伊方原子力発電所環境安全管理委員会原子力安全専門部会 委員コメント一覧

前回ご質問事項への補足説明

愛媛県原子力安全専門部会 コメント回答

アスペリティ内の不均質が
地震動評価に及ぼす影響について

図1 格納容器内の冠水状態

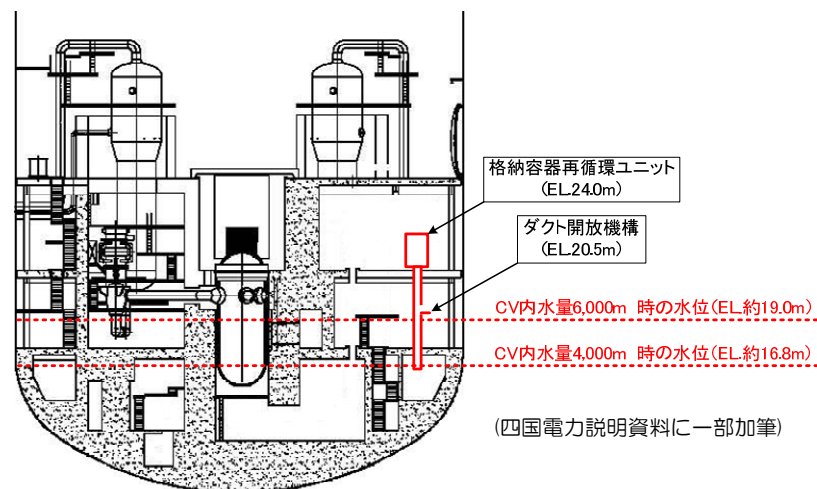
7-69	⑳の図ですが、圧力容器、原子炉容器の下部をきちんと冷却するために必要な水量はどのくらいか。	<p>炉心の著しい損傷が発生した場合は、原子炉格納容器下部の溶融炉心を冠水・冷却し、原子炉格納容器雰囲気が過熱状態となることを防止するとともに溶融炉心・コンクリート相互作用(MCCI)による格納容器の破損を防止するため、格納容器スプレイにより原子炉下部キャビティに注水する手順となっています。また、格納容器内の圧力及び温度並びに放射性物質の濃度を低下させる観点からも、同様に格納容器スプレイを行うこととしています。この際、格納容器内の重要機器及び重要計器を水没させないように注水量の制限を設けており、約4,000m³に達した場合には格納容器スプレイを停止させ、格納容器再循環ユニットによる格納容器自然対流冷却のみの冷却とするとしています。</p> <p>原子炉圧力容器内に残存する溶融炉心の冷却については、約4,000m³まで格納容器内に注水しても原子炉格納容器内の過熱状態が解消されない場合、炉心部に残存する溶融炉心を冷却する必要があると判断し、格納容器再循環ユニットによる格納容器内自然対流冷却の成立性に影響しない限り格納容器内へ注水を行う(※)ことで、炉心発熱有効長の中心高さまで冠水させることができることを確認しています。</p> <p>なお、仮に、炉心部に溶融炉心が残存する状況を想定しても、溶融炉心の量が多ければ、自身の崩壊熱により下部プレナムに落下するため、残存する溶融炉心はわずかであると考えられます(別紙1図1参照)。</p> <p>(※)4,000m³の注水でも格納容器内の冷却が維持されない場合、格納容器再循環ユニットによる自然対流冷却に影響しない注水量である約6,000m³まで更なる注水を実施。</p>	H27 7/22	奈良 林
7-70	格納容器の中に放射性物質がでてきても、CVスプレイまたは代替CVスプレイにより、それをたたきおとす能力があることは非常に重要なので示して欲しい。	7月22日の資料1-1の修正版を提示する(「閉じ込める」対策において代替CVスプレイであることが分かるように修正追記)	H27 7/22	奈良 林

炉心の著しい損傷が発生した場合は、原子炉格納容器下部の溶融炉心を冠水・冷却し、原子炉格納容器雰囲気が過熱状態となることを防止するとともに溶融炉心・コンクリート相互作用(MCCI)による格納容器の破損を防止するため、格納容器スプレイにより原子炉下部キャビティに注水する手順となっています。また、格納容器内の圧力及び温度並びに放射性物質の濃度を低下させる観点からも、同様に格納容器スプレイを行うこととしています。この際、格納容器内の重要機器及び重要計器を水没させないよう注水量の制限を設けており、約4,000m³に達した場合には格納容器スプレイを停止させ、格納容器再循環ユニットによる格納容器自然対流冷却のみの冷却とするとしています。

原子炉圧力容器内に残存する溶融炉心の冷却については、約4,000m³まで格納容器内に注水しても原子炉格納容器内の過熱状態が解消されない場合、炉心部に残存する溶融炉心を冷却する必要があると判断し、格納容器再循環ユニットによる格納容器内自然対流冷却の成立性に影響しない限り格納容器内へ注水を行う^(※)ことで、炉心発熱有効長の中心高さまで冠水させることができることを確認しています。

なお、仮に、炉心部に溶融炉心が残存する状況を想定しても、溶融炉心の量が多ければ、自身の崩壊熱により下部プレナムに落下するため、残存する溶融炉心はわずかであると考えられます。

(※)4,000m³の注水でも格納容器内の冷却が維持されない場合、格納容器再循環ユニットによる自然対流冷却に影響しない注水量である約6,000m³まで更なる注水を実施。

図 3 Cs-137 の積算放出放射エネルギーの推移
(設置変更許可申請書 第 7.2.1.1.28 図 抜粋)

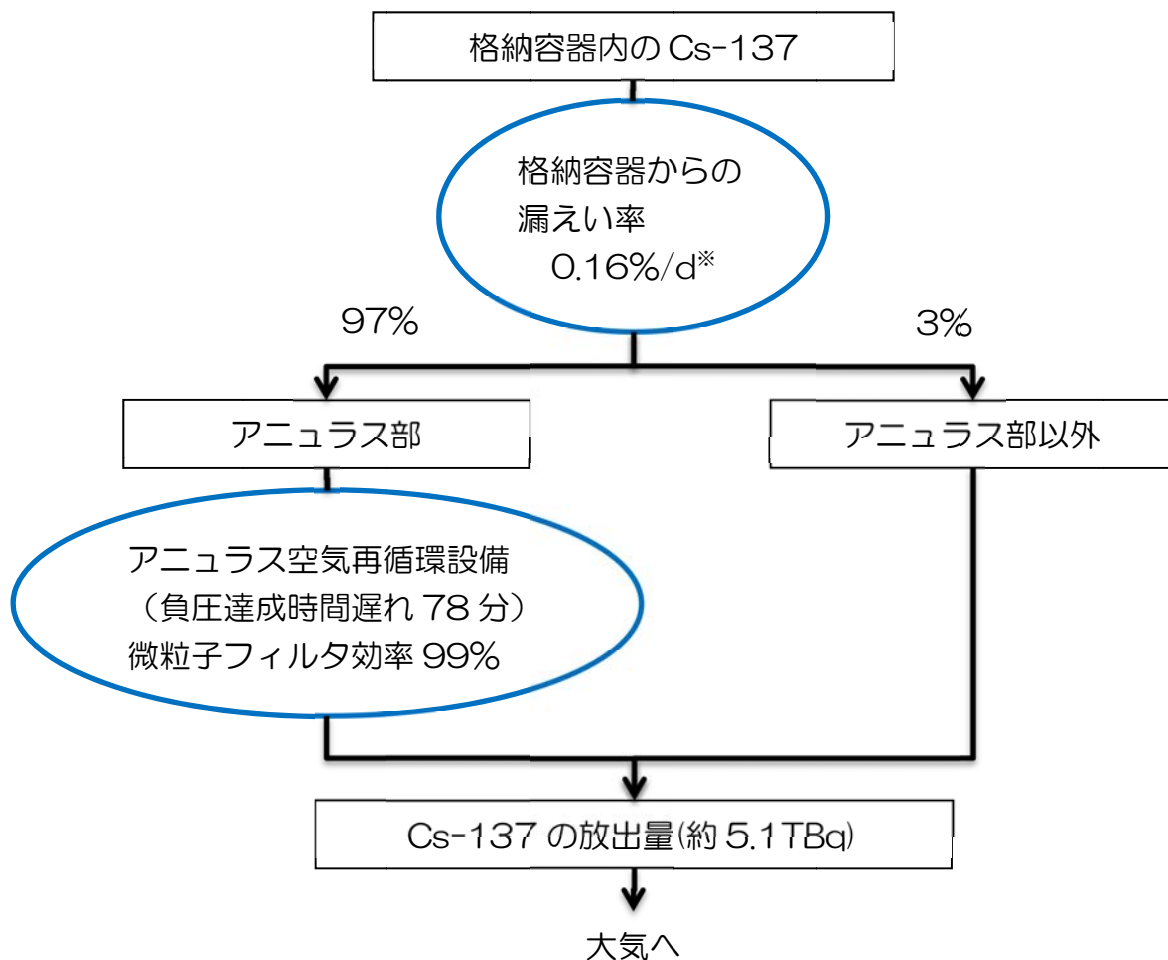
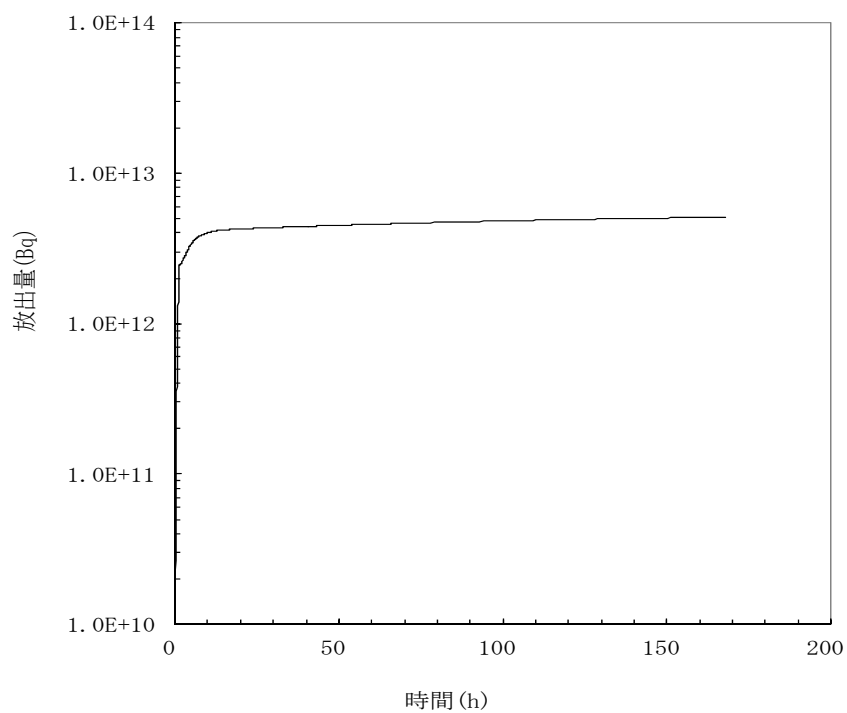
7-72	<p>⑭について、Cs-137 の約 5.1TBq の放出量は、格納容器のハッチやパッキンといったものからリークをしたということか。</p>	<p>国</p> <p>格納容器過圧破損モードでは「大破断LOCA時に低圧注水機能、高圧注水機能及び格納容器スプレイ注水機能が喪失する事故」を想定し、Cs-137 の環境への放出放射エネルギーを評価しています。</p> <p>本事故シーケンスの有効性評価の結果、格納容器圧力は最高使用圧力の2倍を超えることはなく、格納容器の破損は防止されることを確認しています。しかしながら、格納容器の圧力が高めに推移することから、格納容器貫通部等のリークパスから格納容器外へCs-137 が漏れ出すものとして環境中への放出量を評価しています。</p> <p>格納容器から環境へのCs-137 の放出推移は別紙1図2のとおりです。</p> <p>事象発生後78分でアニュラス空気再循環設備の粒子フィルタによる除去効果が期待できるようになるため、これ以降、Cs-137 の環境への放出量については大きく増加することはないことを確認しています。(別紙1図3参照)</p>	H27 7/22	奈良 林
------	--	---	-------------	---------

格納容器過圧破損モードでは「大破断LOCA時に低圧注水機能、高圧注水機能及び格納容器スプレイ注水機能が喪失する事故」を想定し、Cs-137の環境への放出放射エネルギーを評価しています。

本事故シーケンスの有効性評価の結果、格納容器圧力は最高使用圧力の2倍を超えることはなく、格納容器の破損は防止されることを確認しています。しかしながら、格納容器の圧力が高めに推移することから、格納容器貫通部等のリークパスから格納容器外へCs-137が漏れ出すものとして環境中への放出量を評価しています。

事象発生後 78 分でアニュラス空気再循環設備の粒子フィルタによる除去効果が期待できるようになるため、これ以降、Cs-137 の環境への放出量については大きく増加することはないことを確認しています。(図 3 参照)

Chi et al. (2001) の知見の整理と当社評価モデルとの対比

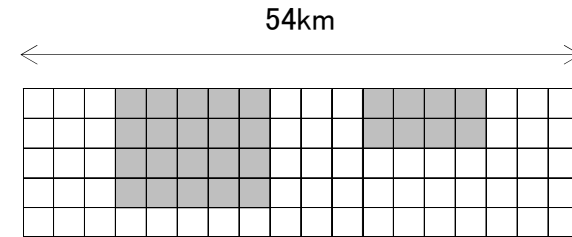
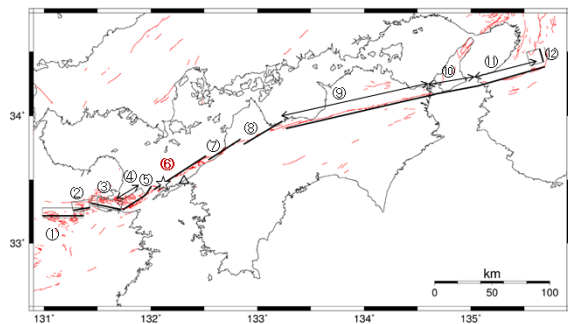
コメント内容			頁
アスペリティ内の不均質が地震動評価に及ぼす影響について	H27 7/22	断層モデルのアスペリティ内にばらつきを考慮した場合、地震動評価がどの程度ばらつくのかについて検討すること	2

その際、アスペリティ内にばらつきを考慮した場合でも地震動に大きく影響があるものではないと考えるが、どの程度影響するかを示してほしい旨の要請があった。

○Chi et al.(2001)によれば、すべり量が20mを超えるメッシュはごく一部であり、その面積比を伊方発電所における敷地前面海域の断層群(中央構造線断層帯)の地震動評価モデルと対比すると、メッシュの半分程度に相当する。

台湾地震において20m以上すべった範囲[Chi et al.(2001)]は、
伊方メッシュでは半メッシュに相当
